## 変更認可申請書の一部補正について

「福島第一原子力発電所 特定原子力施設に係る実施計画」及び「福島第一原子力発電所 特定原子力施設に係る実施計画 別冊集」について、下記の箇所を別添の通りとする。

- 「福島第一原子力発電所 特定原子力施設に係る実施計画」  
雨水処理設備等の増設に関する審査の進捗を踏まえ、下記の通り補正を行う。  
併せて、原規規発第 1710307 号にて認可された実施計画の反映を行う。

#### 2.36 雨水処理設備等

## 全体概略図(1/2)

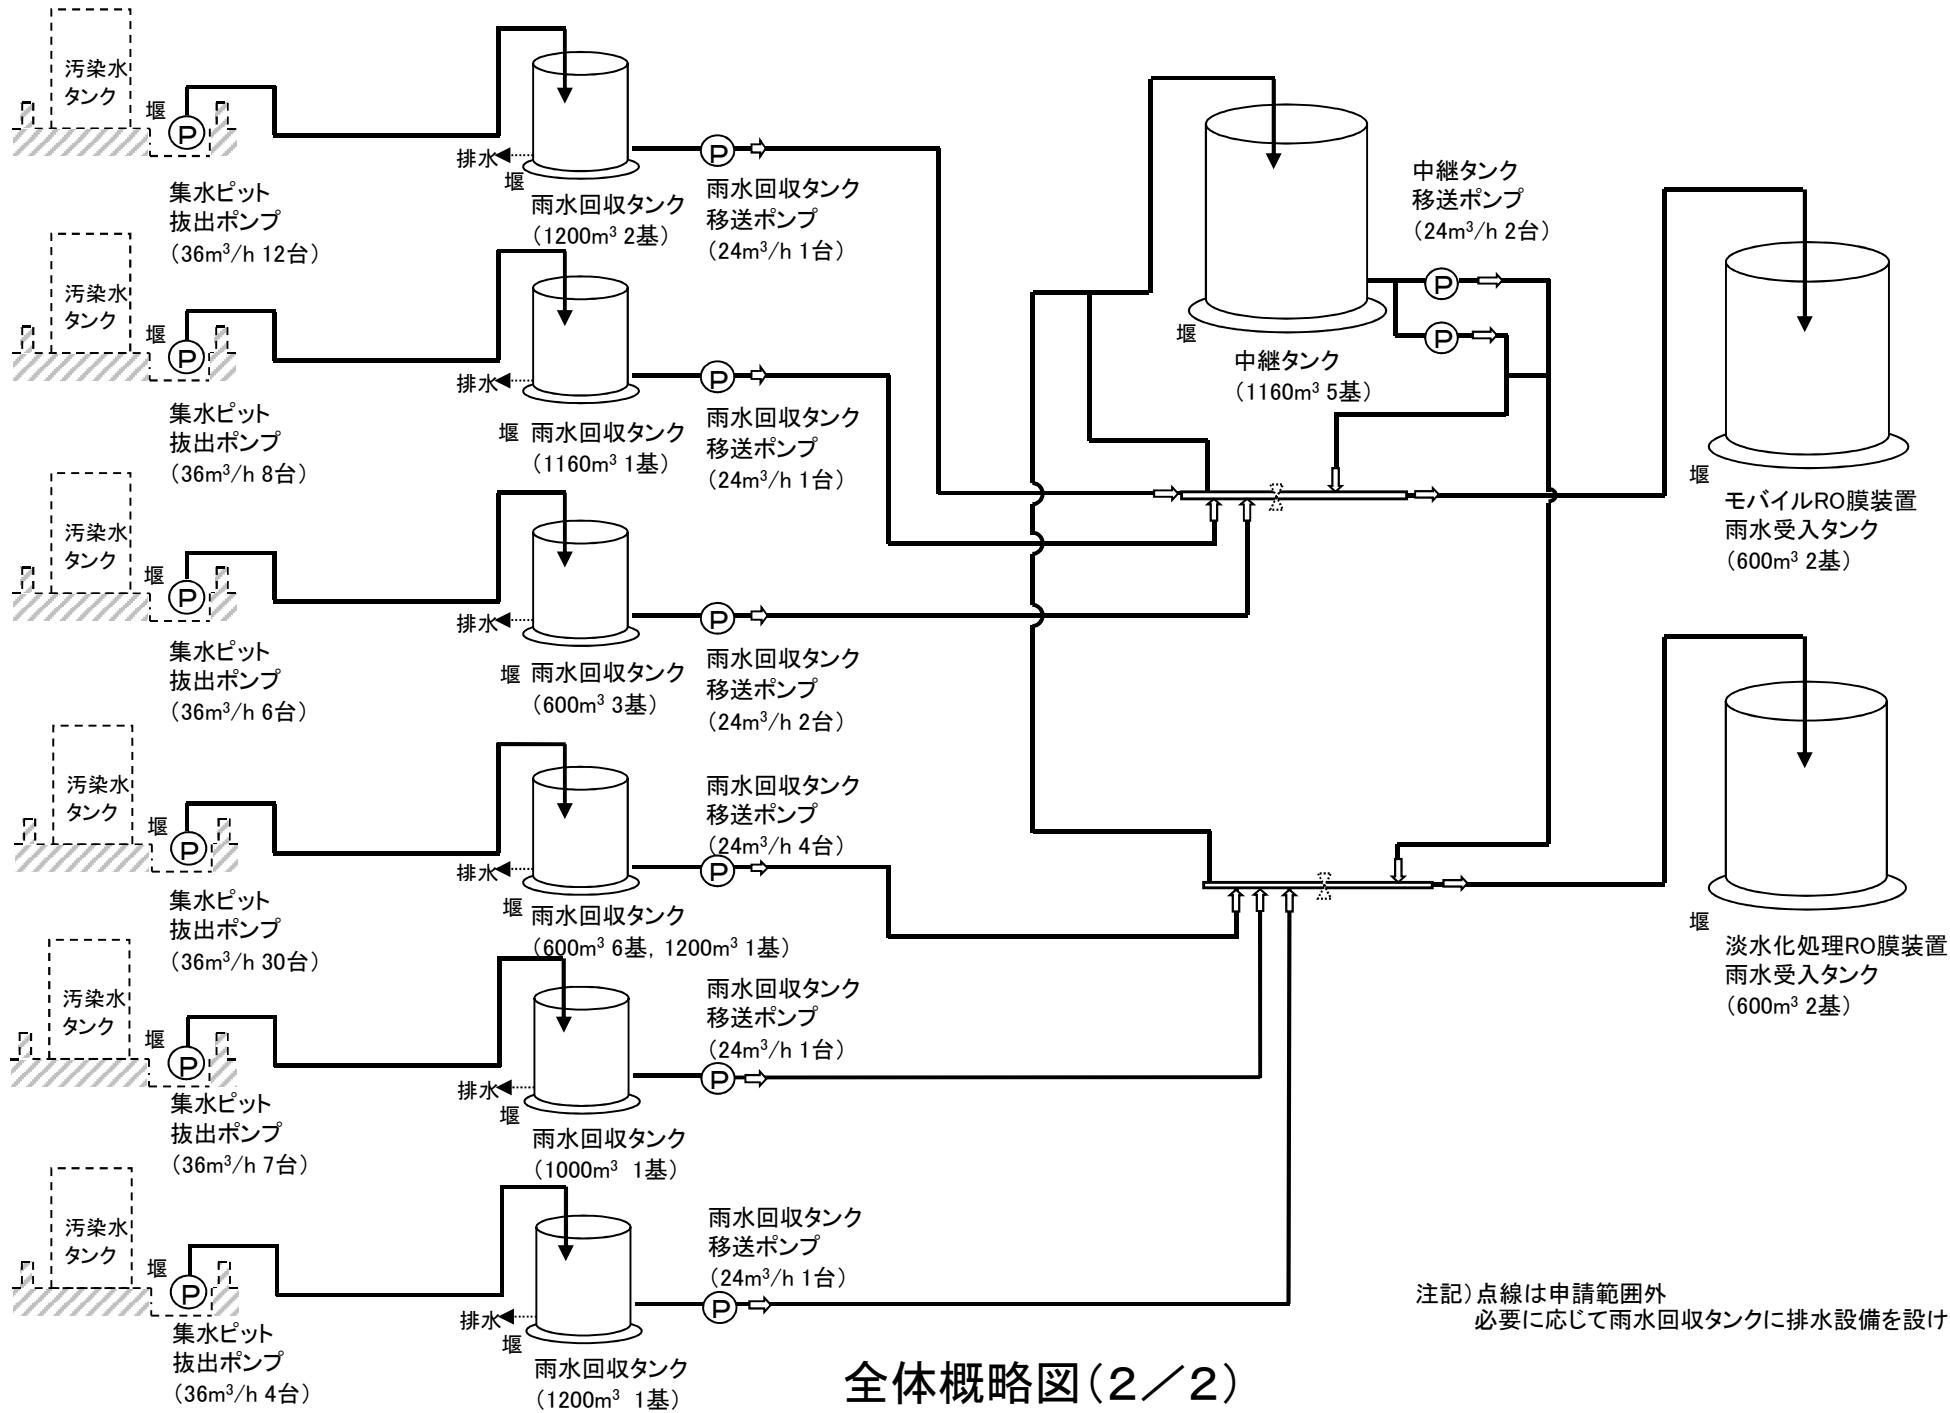
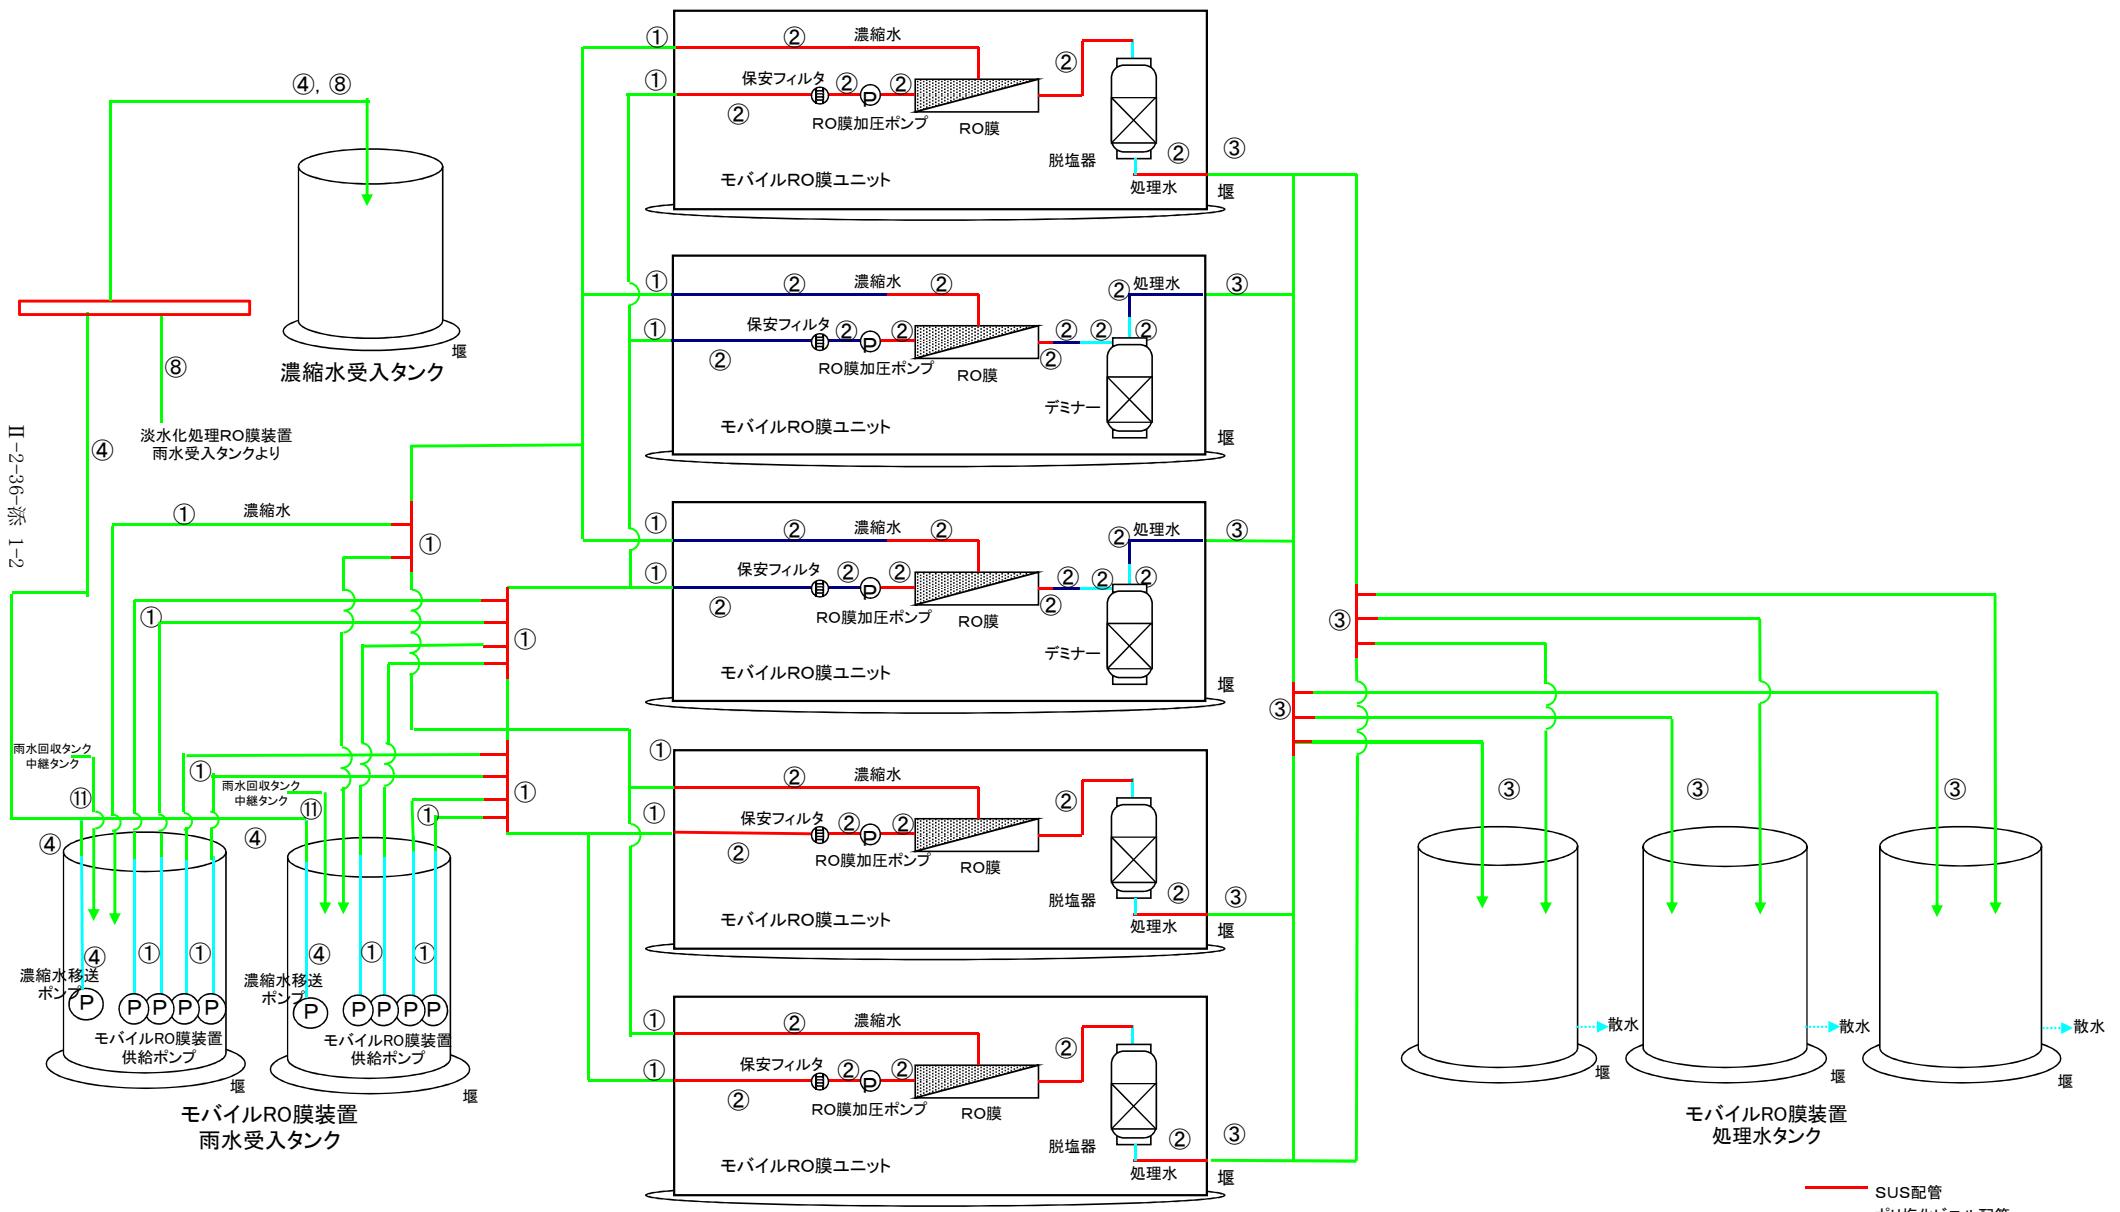
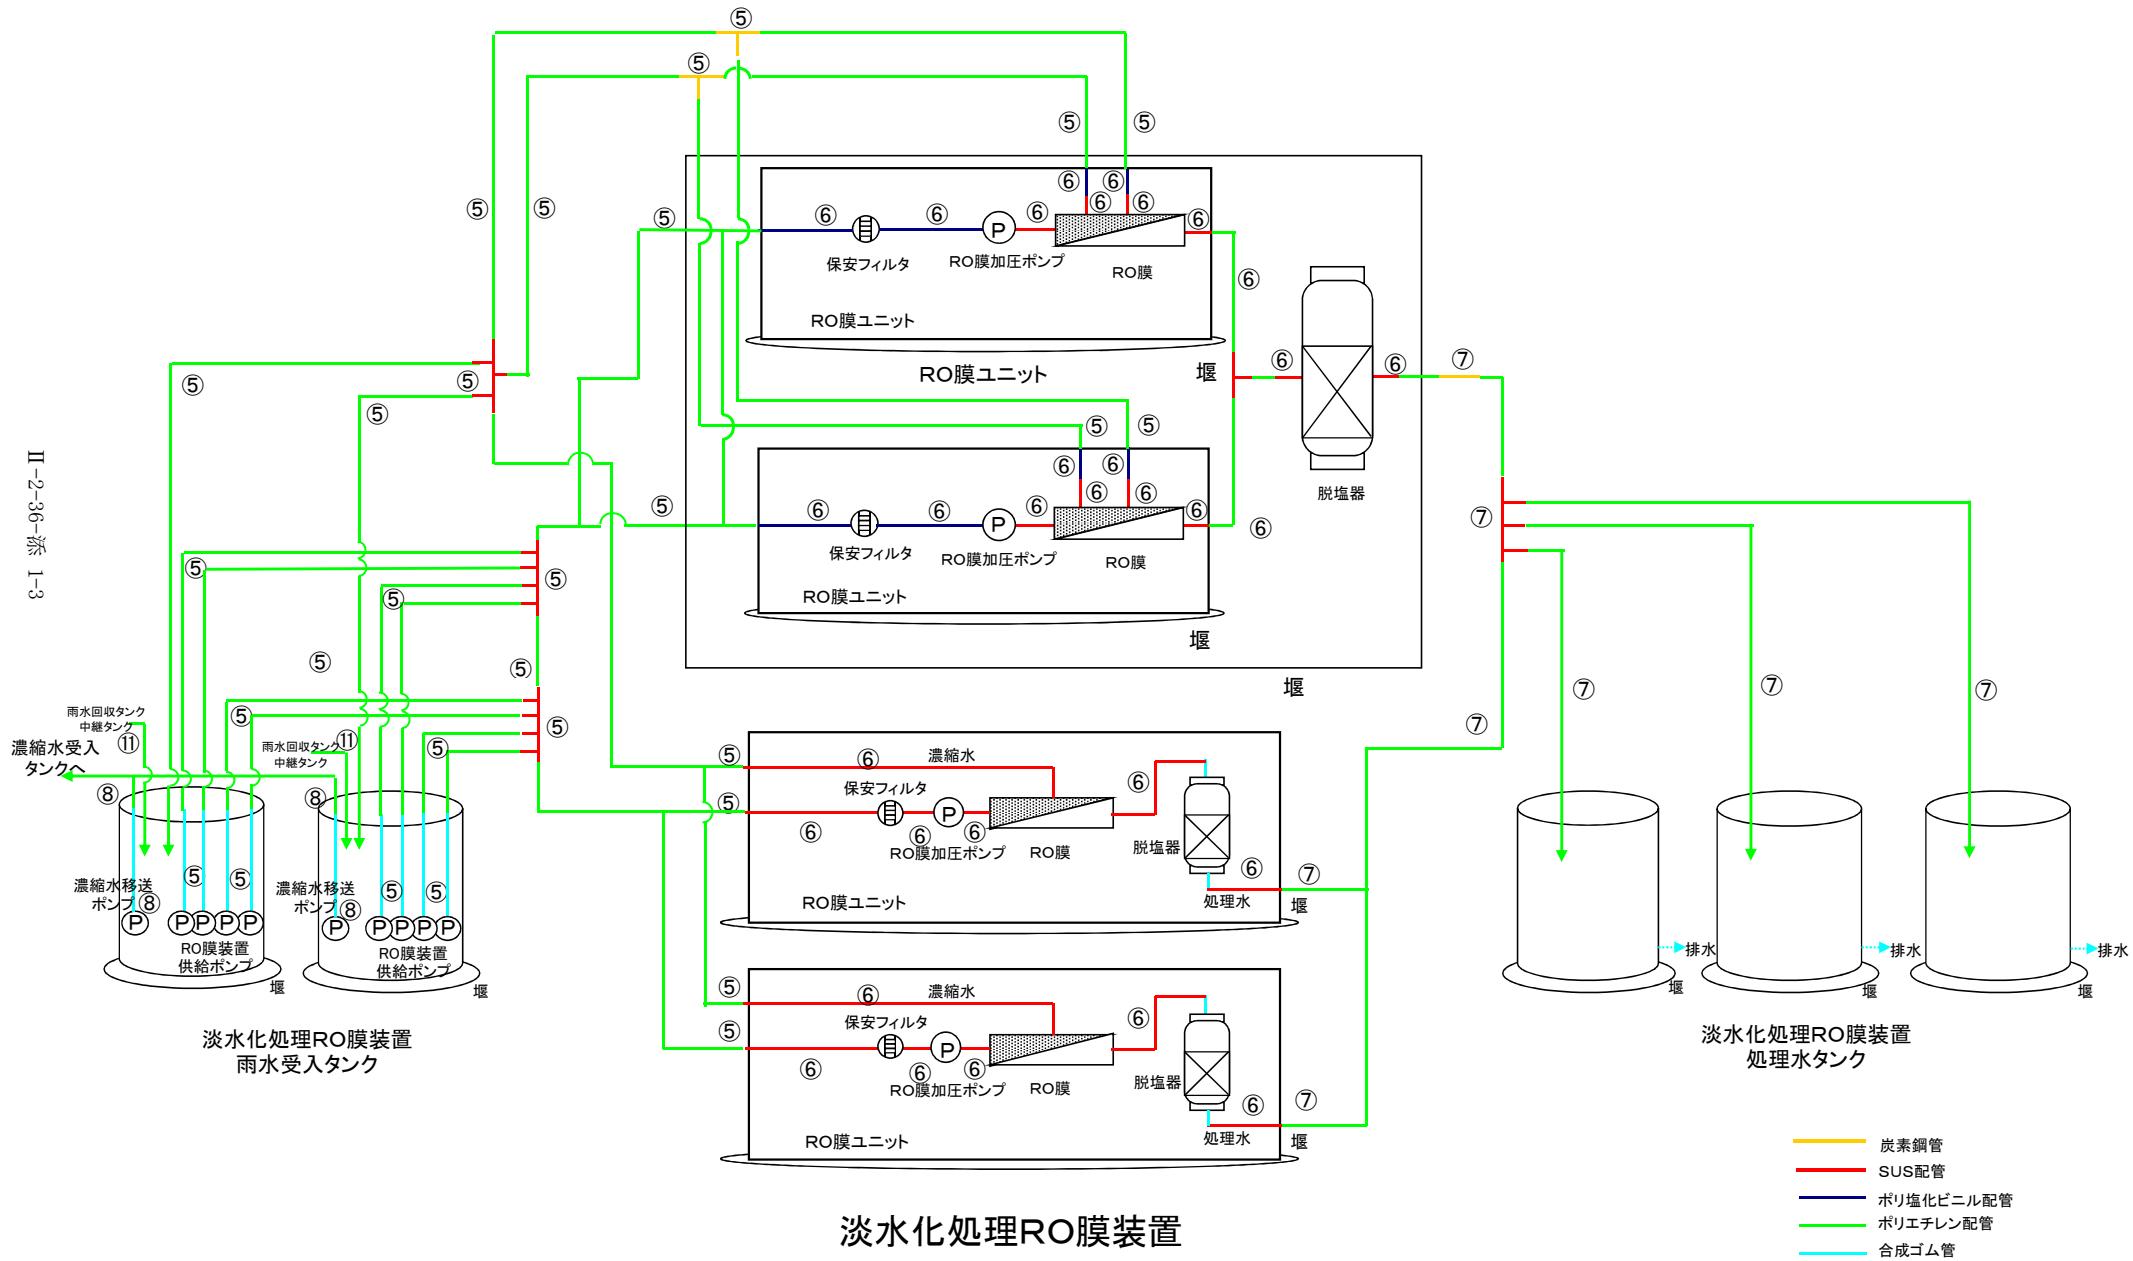
- ・仕様変更による記載の変更  
(集水ピット抜出ポンプの台数変更、配管仕様の変更)
- ・原規規発第 1710307 号にて認可された実施計画の反映
